Konstr.	Ritad	Godk.	Smst nr.	Ers.	Tolerans där ej annat angivits: ISO 2768 m	
Dat.	Skala	1:6	<h1>Atlantic H1620</h1>			
intra SCANDINAVIAN DESIGN		<h2>15048</h2>		<h1>A</h1>

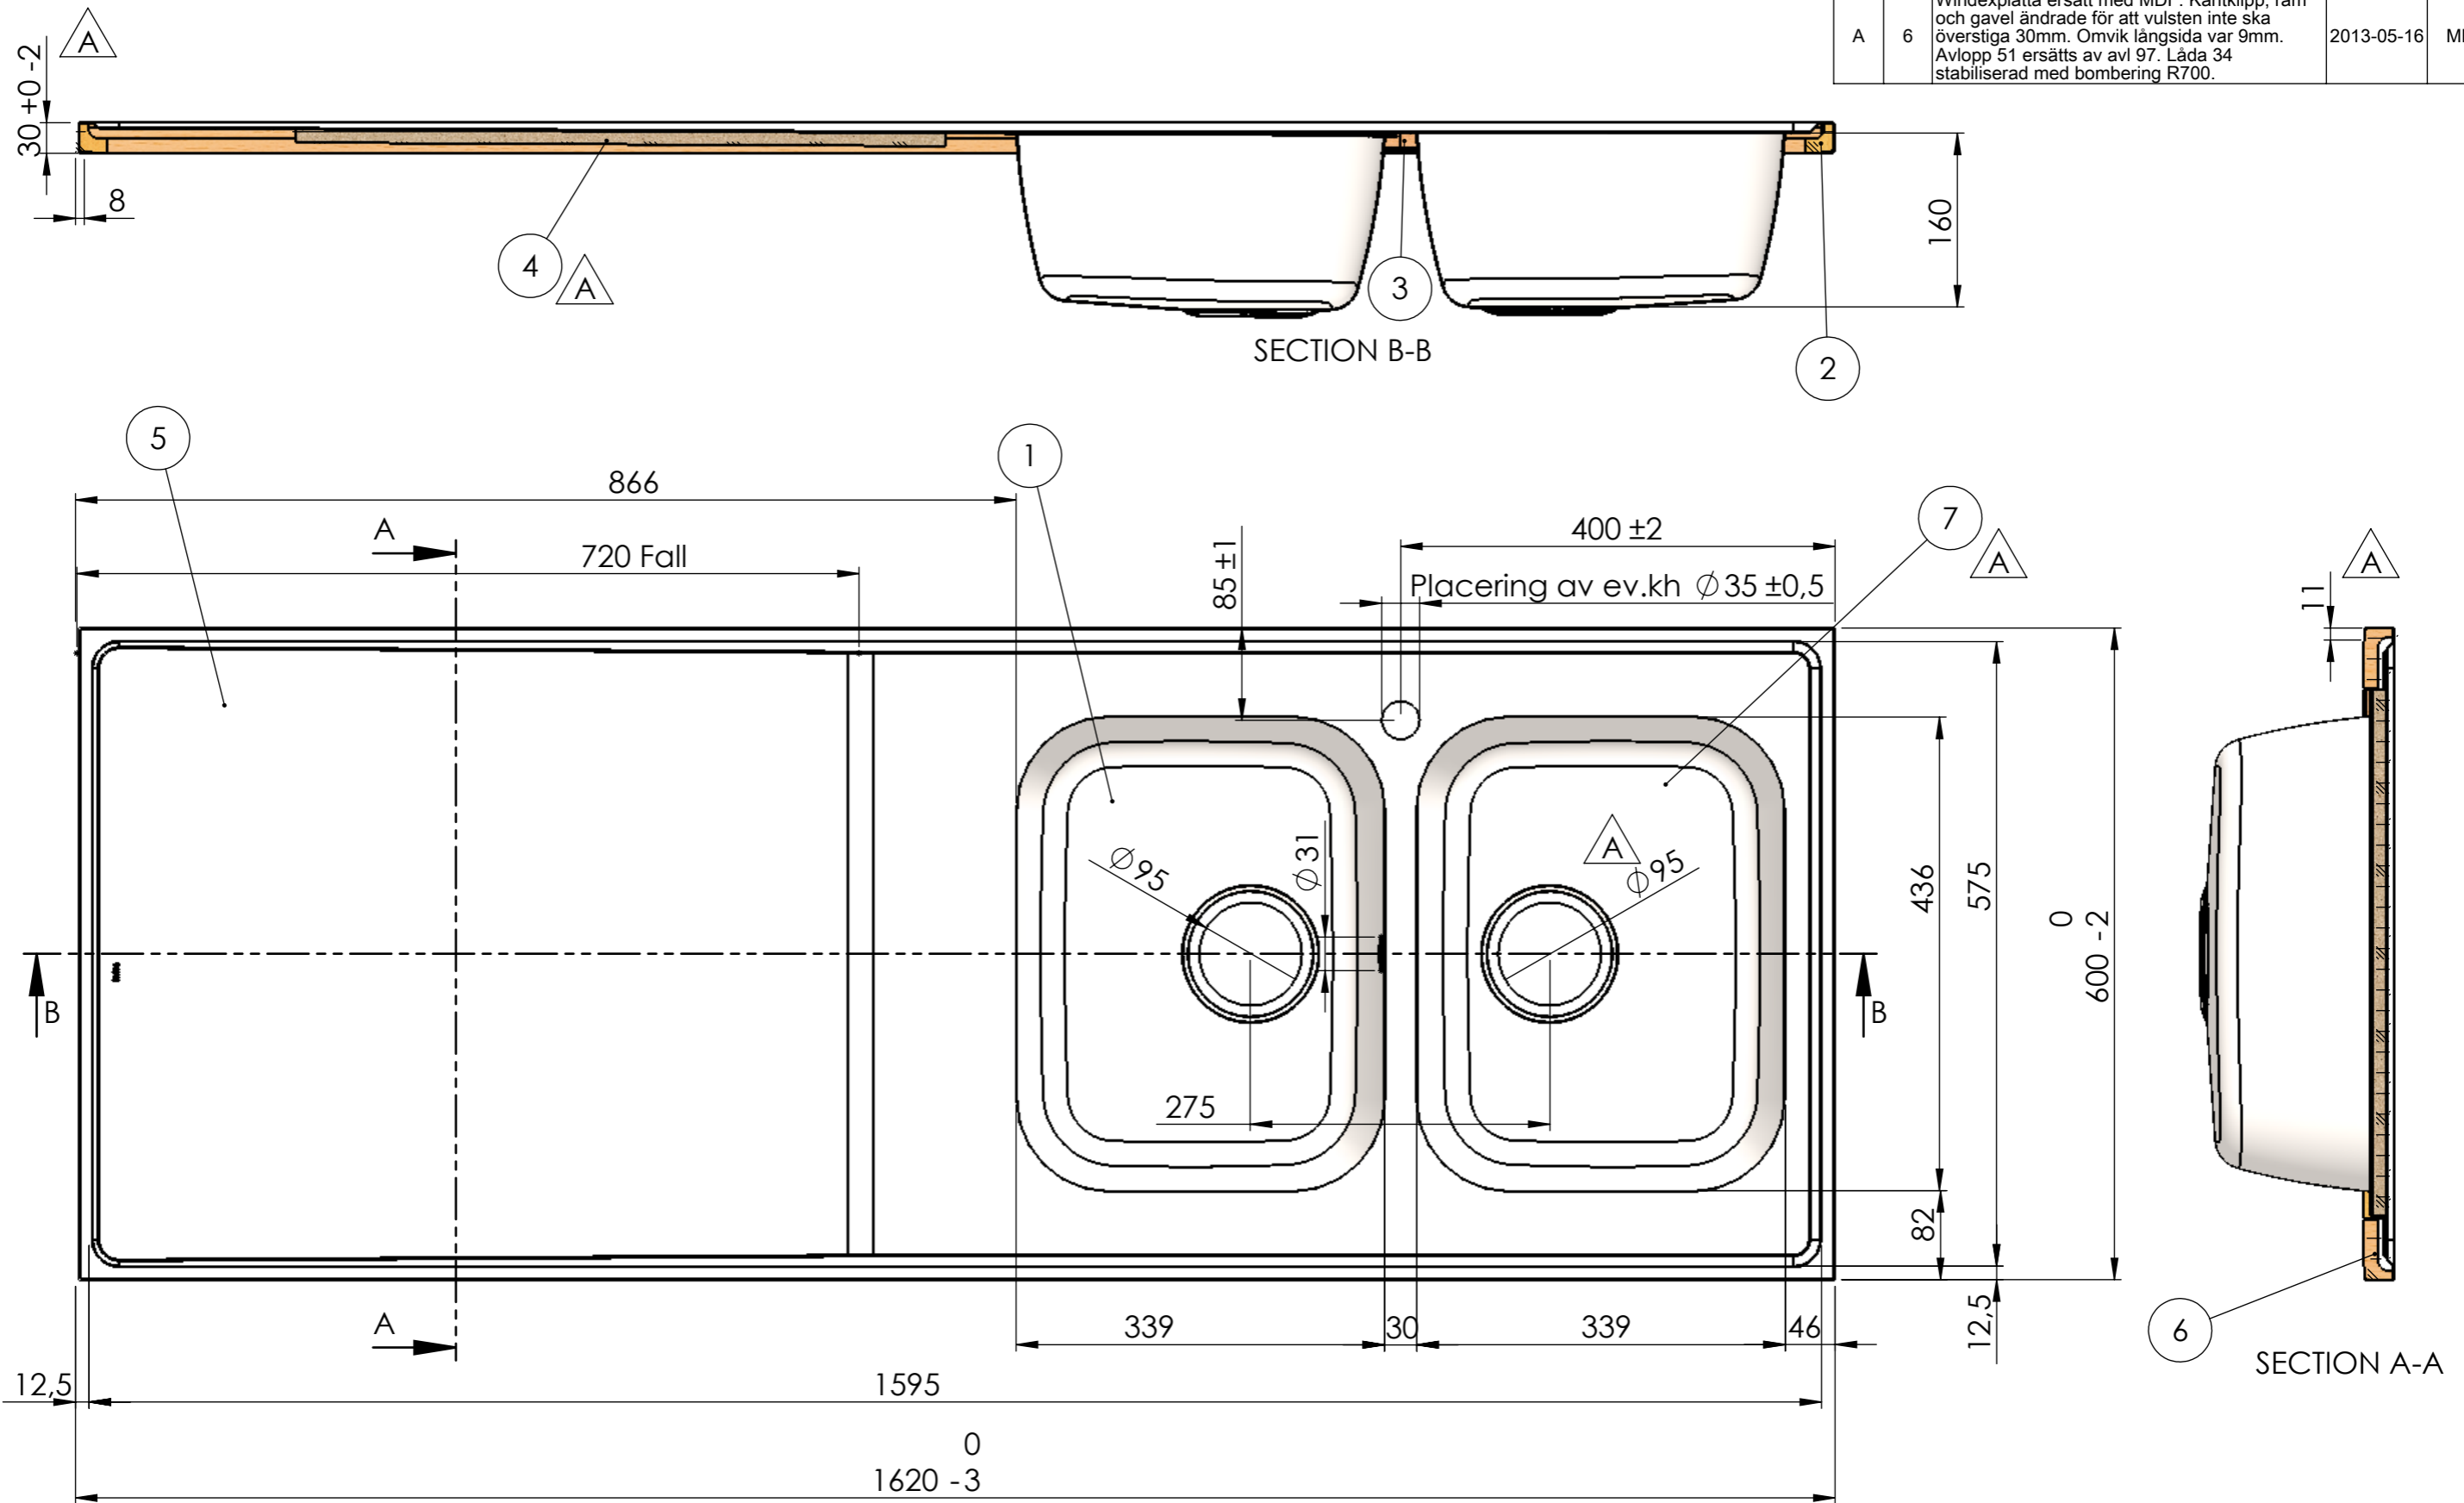
REV.	ANT.	ÄNDRING	DATUM	GODK.
A	6	Windexplatta ersatt med MDF. Kantklipp, ram och gavel ändrade för att vulsten inte ska överstiga 30mm. Omvik längsida var 9mm. Avlopp 51 ersätts av avl 97. Låda 34 stabiliserad med bombering R700.	2013-05-16	MR
